来宾市泰安国际商贸城调整说明(2025年4月)：

建设单位 CLIENT	来宾市顺泰置业有限公司
项目名称 PROJECT	来宾市泰安国际商贸城(调整)
子项名称 SUB-PROJECT	
图名 DRAWING TITLE	总平面图
图号 DRA. NUMB	设计阶段 DES. STAGE：规划
工程号 PROJECT NO.	150304-1
日期 DATE	2025.4

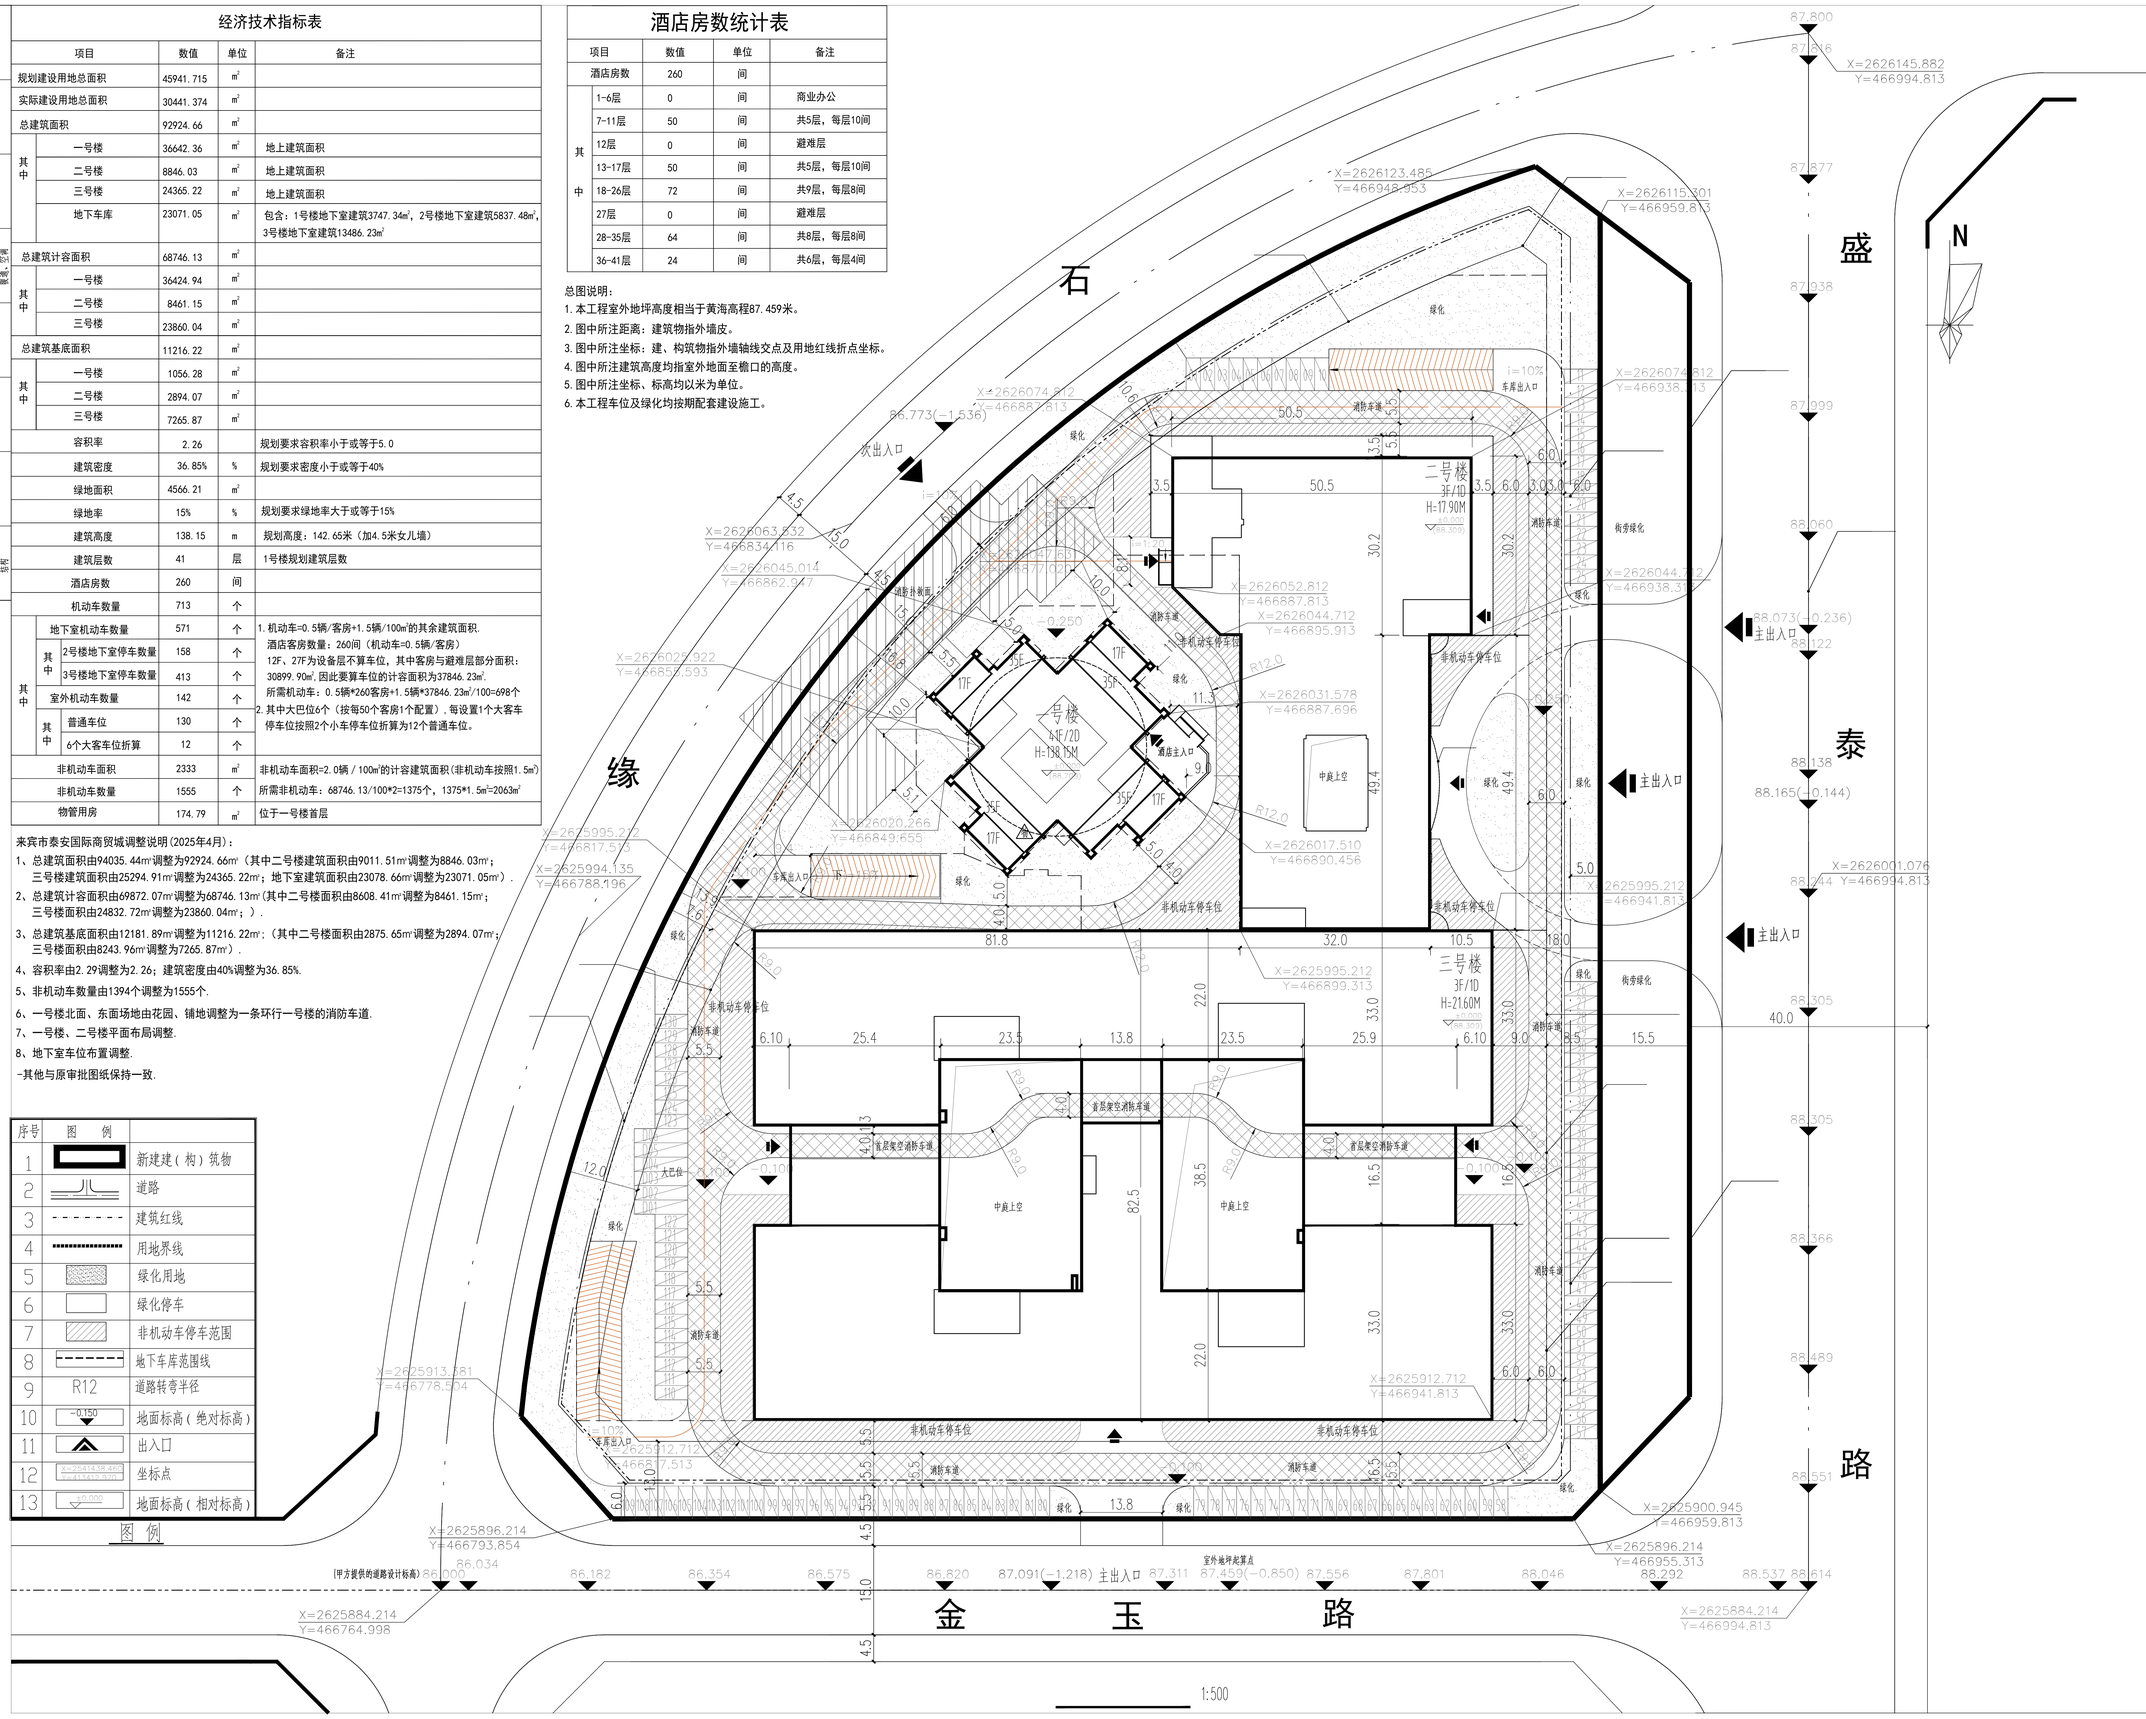
1、总建筑面积由94035.44m^2调整为92924.66m^2（其中二号楼建筑面积由9011.51m^2调整为8846.03m^2；三号楼建筑面积由25294.91m^2调整为24365.22m^2；地下室建筑面积由23078.66m^2调整为23071.05m^2）.

2、总建筑计容面积由69872.07m^2调整为68746.13m^2(其中二号楼面积由8608.41m^2调整为8461.15m^2；三号楼面积由24832.72m^2调整为23860.04m^2；）.

3、总建筑基底面积由12181.89m^2调整为11216.22m^2；（其中二号楼面积由2875.65m^2调整为2894.07m^2；三号楼面积由8243.96m^2调整为7265.87m^2）.

4、容积率由2.29调整为2.26；建筑密度由40%调整为36.85%.

5、非机动车数量由1394个调整为1555个.

6、一号楼北面、东面场地由花园、铺地调整为一条环行一号楼的消防车道.

7、一号楼、二号楼平面布局调整.

8、地下室车位布置调整.
